MODEL RELEASE NOTE

1. 모델 버전 DTNS FTG V4.0

- 2. 배포 일자 (YYMMDD) 23 03 24
- 3. 변경 내용 (필요시 별도 문서 첨부)
- 3-A. FTG 수정 (FTG.slx)
- ① FTG 입출력 인터페이스 변경

그림 5. 원뿔형 레이더 고도계 측정치 작동 방식

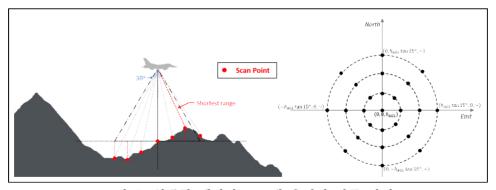
② 3종의 레이더 고도계 측정치 출력 제공

- 1) 직하방 AGL
- 2) 직하방 AGL + 고도 비례 가우시안 오차
- 3) 원뿔형 최단 경사거리 + 고도 비례 가우시안 오차

그림 10. FTG 개선 요청사항#4 (2023. 03. 03. 접수)

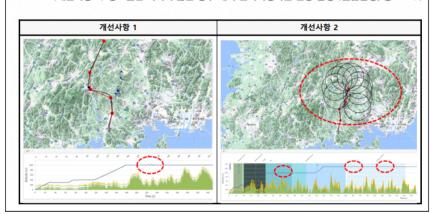
▶ (개선 요청사항 4) Waypoint 기능 개선

- → (배경) FQT시험용 비행데이터는 경로점 비행으로 시험용 비행데이터를 생성함
- → (개선사항 1) 일부 구간에서 항공기 고도에 Oscillation이 있음
- ightarrow (개선사항 2) 경로점간 거리가 짧은 경우 계속 선회비행하는 현상 발생 (램덤발생, 중요도 \downarrow)

- 2023. 03. 03.(금) 화상회의에서 요청한 바에 따른 대응사항임(연속되는 반대 방향의 선회 기동이 반복될 시 비행 고도가 진동함)
- 이전 배포 버전의 FTG는 고도 제어의 견실성을 위해 PI 제어기 형태의 고도 제어기가 모델이 탑 재되어 있음
- PI 제어기의 적분 항목이 존재하므로 제어기 게인값에 따라 고도 명령을 추종하는 과정에서 진동 이 발생할 수 있음
- 이에 고도 명령 추종 과정에서 진동이 발생할 수 있어 고도제어기 내부 게인값 튜닝 및 고도 명령 추종성을 위해 고도제어기 출력 제한값을 해제함

그림 11. 직하방 측정치와 원뿔형 측정치 비교

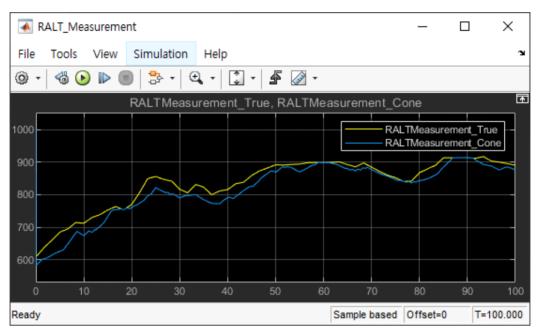
레이더 고도계의 직하방 측정치와 원뿔형 측정치 비교

- 원뿔형 방사패턴으로 획득한 레이더 고도계 측정치와 직하방 측정치를 비교한 그래프는 그림 11과 같다.
- 원뿔형 측정치는 방사된 좌표점과의 경사거리 가운데 최단 거리를 채택하기 때문에, 항상 직하방 측정치보다 작거나 같은 AGL 고도가 측정됨 (파란 선이 노란 선 보다 아래에 위치)

그림 12. 선회 기동 시 시간에 따른 롤각 반응

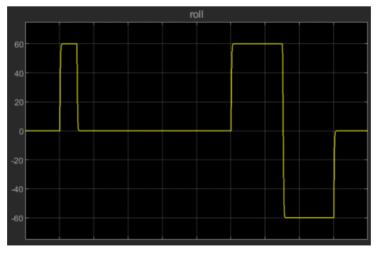
- 연속되는 선회 기동 및 상승 기동 시뮬레이션을 수행한 결과, 고도 결과는 그림 12-13과 같음.
- 동일한 기동 수행시 기존 버전 대비 비슷한 상승률을 유지하면서 고도제어기의 반응에서 진동 현 상이 줄어듦
